Baumaßnahme: **GRW – Ergänzung und Verbesserung touristischer und wassertouristischer Infrastruktur - Abschnitt Brückenneubau**

Pflanzstellung: <b>Rad- und Fußwegbrücke Salineinsel</b> Wegeplanung Lageplan	<b>Entwurfsplanung</b> Maßstab: 1 : 500
---	--

## Stellungnahme des Fuß- und Radverkehrsbeauftragten zur Beschlussvorlage

Baubeschluss GRW-Maßnahme Salinebrücke VII/2019/00429

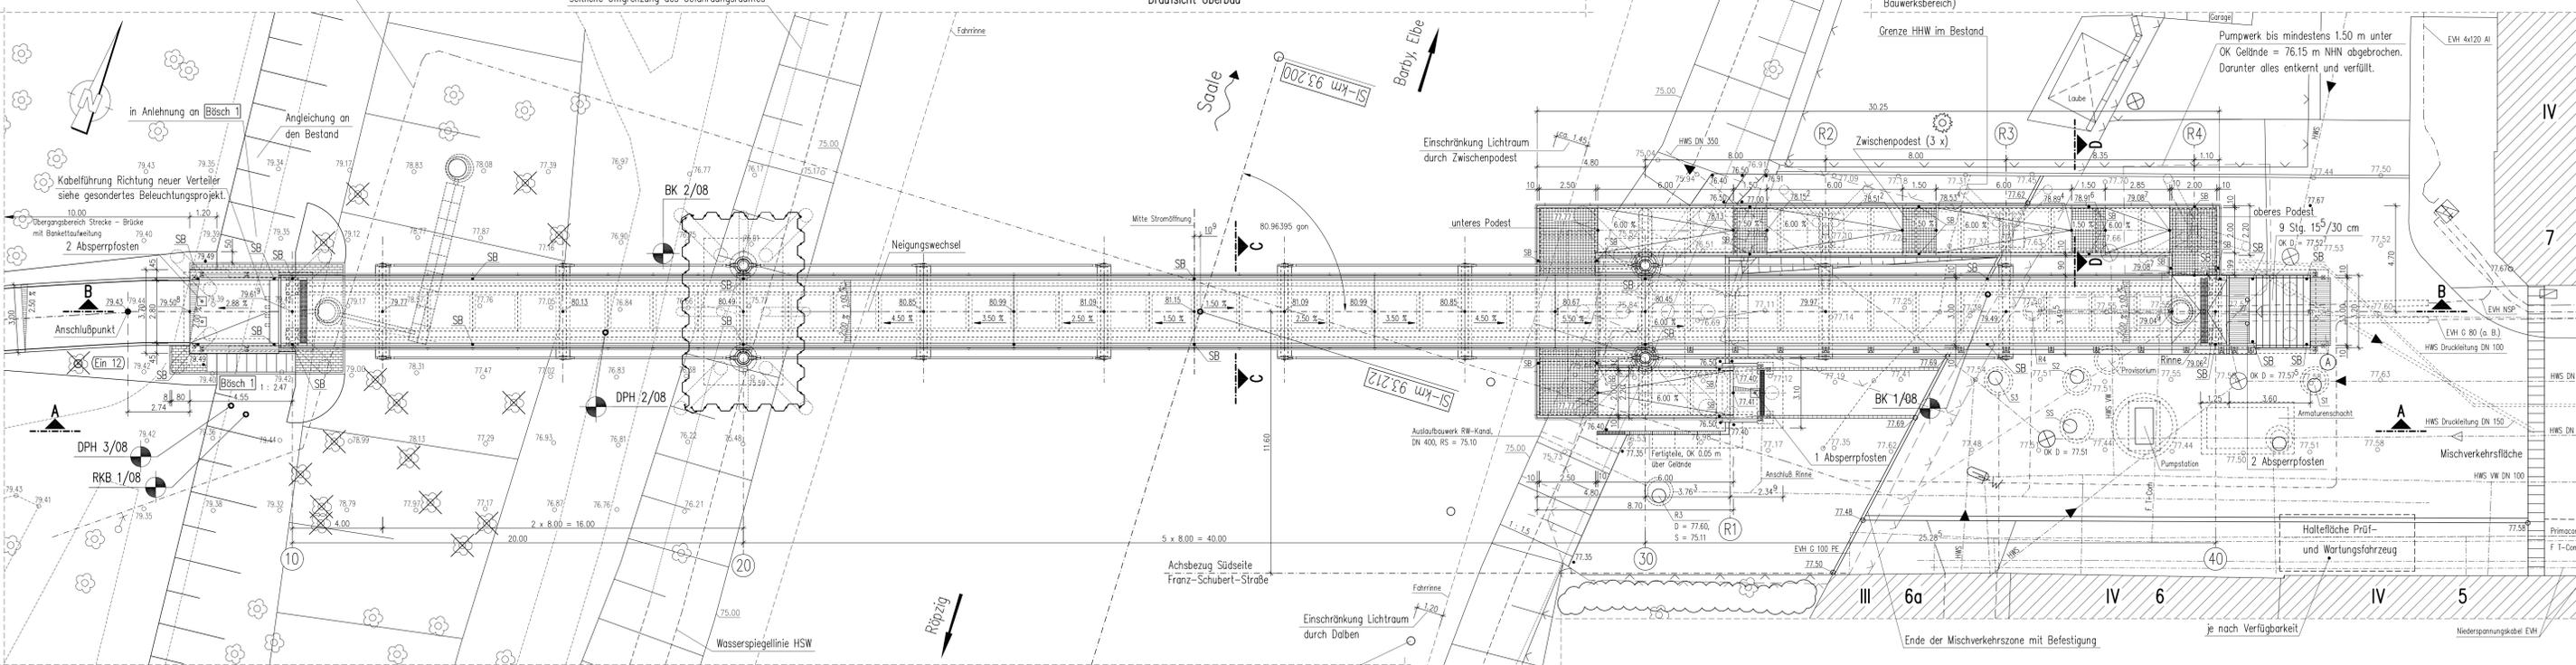
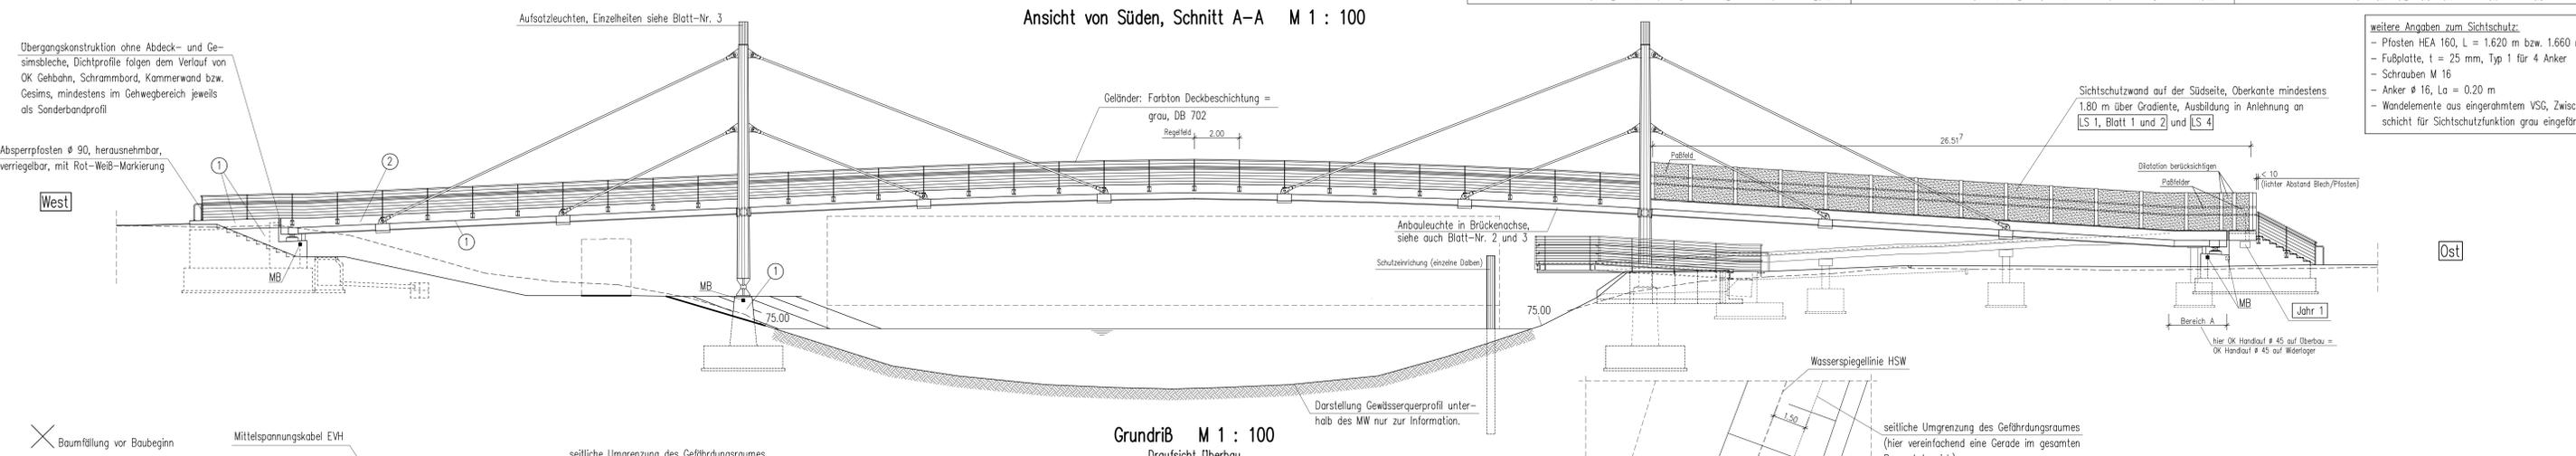
fortlfd. Nummer	Bezugstext	Anmerkung / Hinweis / Ergänzung	Umgang mit Hinweisen oder Änderungen
		<p>Diese Aussage steht im Widerspruch zum Lageplan, in dem auf der Brücke eine Nutzbreite von 2,80 m angegeben ist.</p> <p>Laut Vorhabenbeschreibung soll die Brücke für Fußgänger <u>und</u> Radfahrer nutzbar sein. In den Empfehlungen für Radverkehrsanlagen (ERA 2010) werden im Bild 15 nutzungsabhängige Einsatzgrenzen für die gemeinsame Führung von Fußgängern und Radfahrern aufgezeigt. Dabei wird konkret auf den Zusammenhang zwischen der Nutzungsintensität (Fußgänger und Radfahrer in der Spitzenstunde) und der Wegbreite eingegangen.</p> <p>Wenn man bei der Salinebrücke davon ausgeht, dass in der Spitzenstunde pro Minute zwei Fußgänger oder Radfahrer die Brücke im Querschnitt passieren (also 120 pro Stunde, was sicherlich nicht unrealistisch ist), so würde sich daraus eine erforderliche nutzbare Wegbreite von mindestens 3,40 m ergeben. Die derzeit geplante Wegebreite von 2,80 m wäre demnach 0,60 m zu gering.</p>	<p>Die laut Richtlinie geförderte Regelbreite für die touristischen Radwege liegt bei 2,50 m. Die im Projekt vorgesehene Breite für den Radweg und die lichte Breite auf der Brücke liegt bei 3,0 m. Hierfür wird bereits die besondere, über die reine touristische Nutzung hinausgehende, innerstädtische Bedeutung und entsprechend höhere Frequenz zur Begründung gegenüber dem Fördermittelgeber herangezogen. Eine Finanzierung von Mehrkosten über Eigenmittel ist im Haushalt nicht darstellbar.</p>
